鏡野町国民健康保険病院整備事業実施設計技術協力業務委託に係る公募型プロポーザル
技術提案書及びVE提案書等に関する質問回答書

令和 6　年　8 月　23 日

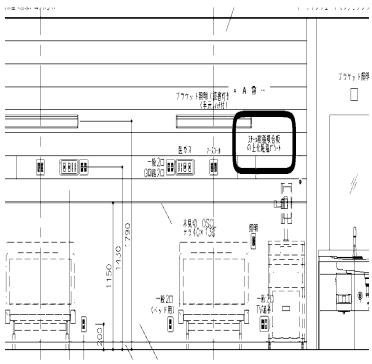
50	基本 設計図		上記質疑に続き、ﾒﾃﾞｨｶﾙｺﾝｿｰﾙが既製品の場合、参考ﾒｰｶｰ、品番等を御指示ください。	上記と同様
51	基本 設計図	A-046	病室詳細図において下図赤枠に記載のあるｽﾁｰﾙ製樹脂合板の上化粧塩ﾋﾞｼｰﾄとはどこに貼るものでしょうか。詳細または範囲を御指示ください。

左下目地で囲われたW520程度の箇所となります。
52	基本 設計図	A-016 A-020	2FWCの天井仕上が仕上表でGB-Dと なっていますが、ｴﾚﾒﾝﾄ図ではGB-NC, 吸音GB-Dと図示されています。仕上表を正とし、 GB-D(直貼り)と考えて宜しいでしょうか。	お見込みの通りです。
53	基本 設計図	A-047～ 049 A-058	建具表のAWにｶｰﾃﾝﾎﾞｯｸｽと記載がありますが、天井伏図ではﾛｰﾙｽｸﾘｰﾝﾎﾞｯｸｽ(RB)となっています。天井伏図を正と考えて宜しいでしょうか。	お見込みの通りです。
54	基本 設計図	A-048 A-058	建具表AW09にｶｰﾃﾝﾎﾞｯｸｽ・縦型ﾌﾞﾗｲﾝﾄﾞ(3箇所)とありますが、AW09は4個所あります。4個所ともｶｰﾃﾝﾎﾞｯｸｽ・縦型ﾌﾞﾗｲﾝﾄﾞが付くものとと考えて宜しいでしょうか。	1か所はロールスクリーンとします。
55	基本 設計図	A-016 A-041 A-042	仕上表で2FWC3,6に手すり(ｽｲﾝｸﾞﾀｲﾌﾟ)とありますが2階詳細案図-3に図示されているD19cの図番が内部雑詳細図にありません。詳細を御指示ください。	機械設備工事とします。 衛生器具リストを参照ください。
56	基本 設計図	A-016 A-041 A-062	仕上表で各WCとHCWC1・2に手すりと記載がありますが詳細案内図に記号の記載がありません。内部雑詳細図のD-19の横型手すりと考えて宜しいでしょうか。また各WCとHCWC1・2の手すりの大きさが異なっています。それぞれの手すりの詳細を御指示ください。	機械設備工事とします。 衛生器具リストを参照ください。
57	基本 設計図	A-005 A-046 A-062	病室の手洗いｶｳﾝﾀｰ[D-12]は、ｶｳﾝﾀｰ:ﾒﾗﾐﾝﾎﾟｽﾄﾌｫｰﾑ、洗面器・水栓:機械設備工事と記載ありますが、ｶｳﾝﾀｰ、下台共点線で記載されております。 ｶｳﾝﾀｰ、下台共機械設備工事と考えて宜しいでしょうか。	お見込みの通りです。
